**OGGETTO: ADESIONE ALLE OSSERVAZIONI DI C.OVES.T-ONLUS IN MERITO AI NUOVI
"CHLARIMENTI" DI SEA ALL'AMPLIAMENTO (terza pista) DI MALPENSA**

**VALUTAZIONE DI COMPATIBILITA' AMBIENTALE
DEL NUOVO *MASTER PLAN* AEROPORTUALE
DELLE INTEGRAZIONI VOLONTARIE
E DEI SUCCESSIVI CHIARIMENTI**

**Oggetto: Aeroporto di Malpensa
VIA del nuovo *Master Plan*
OSSERVAZIONI ai *Chiarimenti Novembre 2012***

*Scenario futuro mediato sul giorno di picco – Lden
Allegato 1 Fig. 5y*

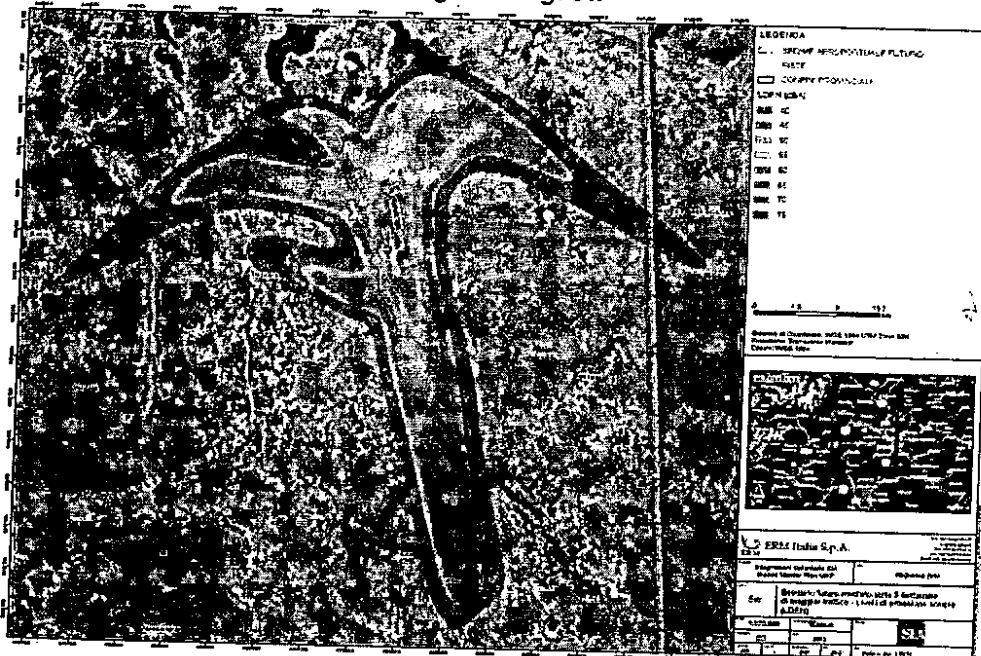
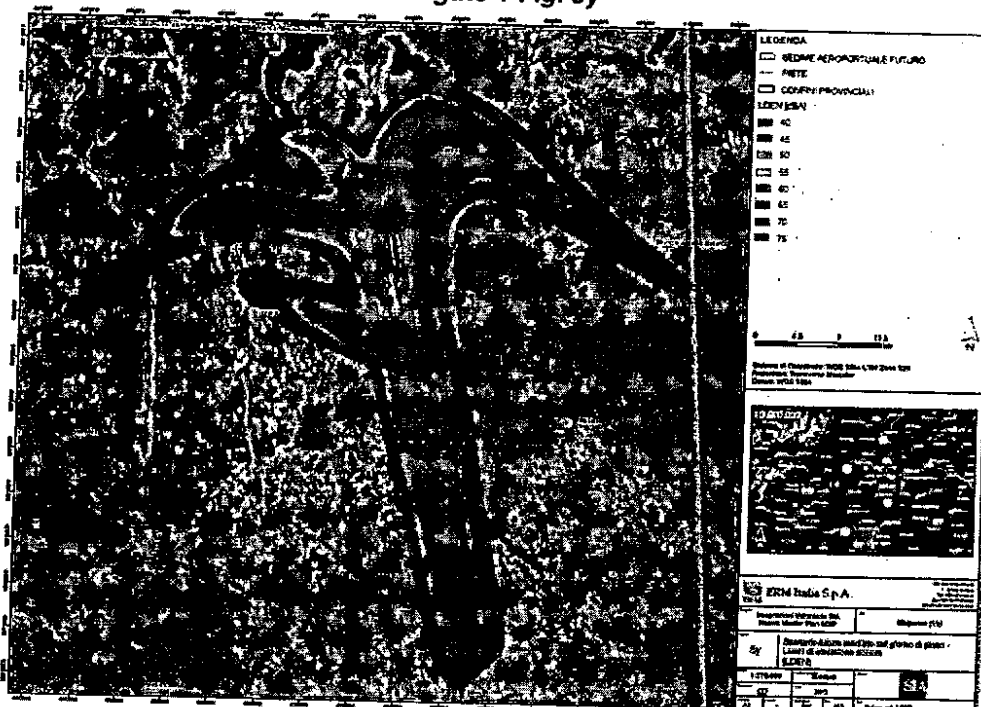
In questi due scenari i livelli di emissione nelle 3 settimane di maggior traffico e nella giornata di picco sono evidentemente uguali.

Infatti, lo scenario mediato sulle 3 settimane di maggiore traffico è stato modellizzato considerando 1300 movimenti/giorno previsti per peak day e non 1104 movimenti/giorno previsti per composite day (giorno medio nelle tre settimane più trafficate).

Ciò denota un'estrema superficialità nel valutare quanto modellizzato, rilevabile anche solo con un banale confronto visivo e verifica delle isofoniche.

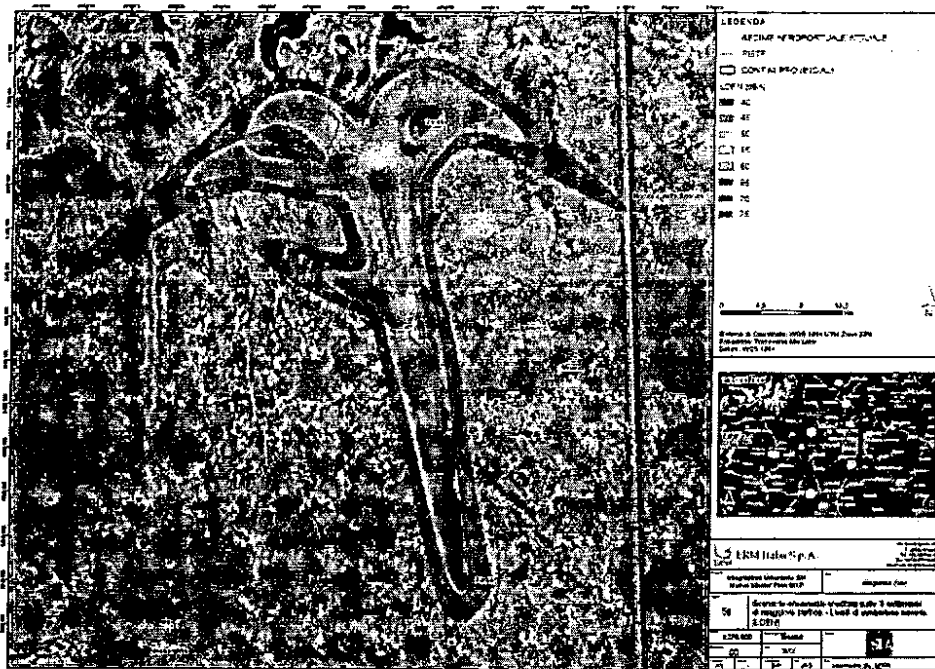
Rispetto a quanto previsto da SEA per lo scenario di picco (peak day) sono stati inoltre modellizzati dati differenti, come già prima evidenziato:

- per la pista 17R sono stati modellizzati 36 decolli in più.
- per la pista 35L sono stati modellizzati 26 arrivi in più e 43 decolli in meno.
- per la pista 35R sono stati modellizzati 14 arrivi in meno e 61 decolli in più.
- per la pista 35 New sono stati modellizzati 10 arrivi in meno e 61 decolli in meno.

Le differenze riguardano sostanzialmente Regional e Narrow Body.

E' evidente che i dati utilizzati nel modello sono finalizzati a minimizzare in modo fuorviante l'impatto sul Piemonte.

Scenario intermedio mediato sul giorno di picco – Lden
 Allegato 1 Fig. 5u

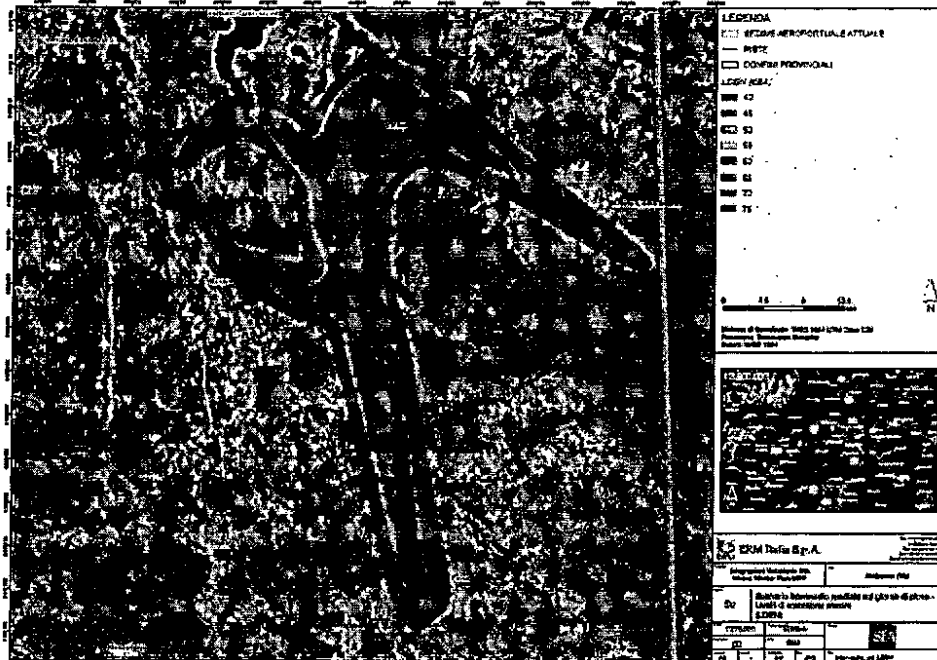
Anche nelle isofoniche dello scenario intermedio sono evidenti le incongruenze tra le isofoniche dello scenario mediato sulle tre settimane e quello mediato sul giorno di picco.

Lo scenario intermedio mediato sulle 3 settimane di maggiore traffico è stato modellizzato considerando 886 movimenti/giorno per peak day e non 741 movimenti/giorno per composite day (giorno medio nelle tre settimane più trafficate);

Lo scenario mediato sul giorno di picco toglie, inspiegabilmente, dalla pista 35L circa 64 decolli mentre ne aggiunge 44 alla pista 35R rispetto alle previsioni. Inoltre toglie circa 22 atterraggi dalla pista 35R e li aggiunge alla 35L.

E' evidente che i dati utilizzati nella modellizzazione per lo scenario mediato del giorno di picco sono finalizzati a minimizzare in modo fuorviante l'impatto a ovest (Piemonte) e ad aumentare conseguentemente l'impatto a est (Lombardia).

Figura 6.1 Localizzazione Recettori Sensibili

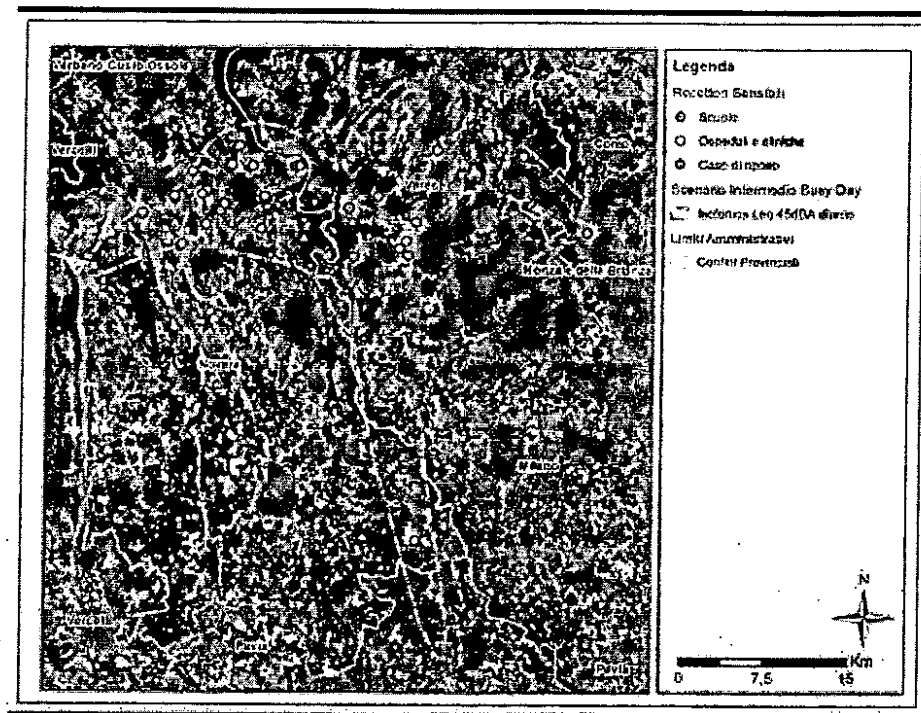
Quanto affermato non è vero, perché lo scenario mediato sulle tre settimane rappresentato nella Fig. 6.1, come già evidenziato nelle pagine precedenti, è stato modellizzato utilizzando 886 movimenti al posto dei 741 previsti. E' del tutto evidente, infatti, che per definizione l'impatto maggiore si ha negli scenari di picco rispetto a quelli mediati sulle tre settimane.

Nella stessa Fig. 6.1 utilizzata come localizzazione dei recettori sensibili già ne mancano molti. Considerando l'isofonica di 45 dBA dello scenario futuro di picco, che è molto più ampia di quella utilizzata, i recettori interessati sono ovviamente molti di più.

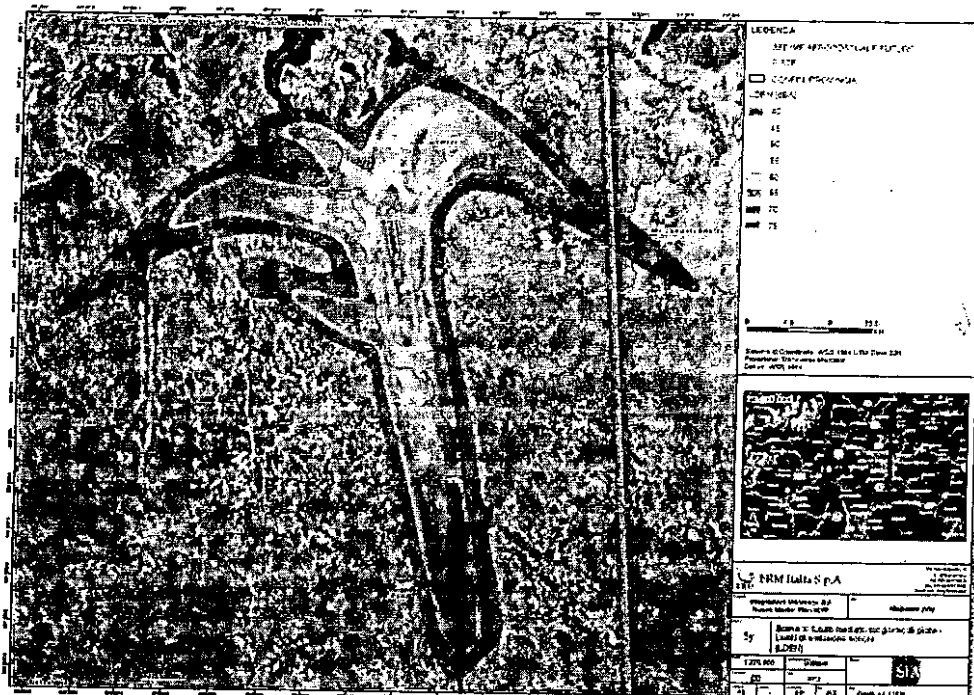
Altrettanto evidente è che l'impatto maggiore si ha con lo scenario futuro mediato nel giorno di picco, come si vede nella seguente figura 5y.

In questo scenario i recettori impattati sono chiaramente molti di più rispetto a quelli indicati da SEA nella Fig. 6.1.
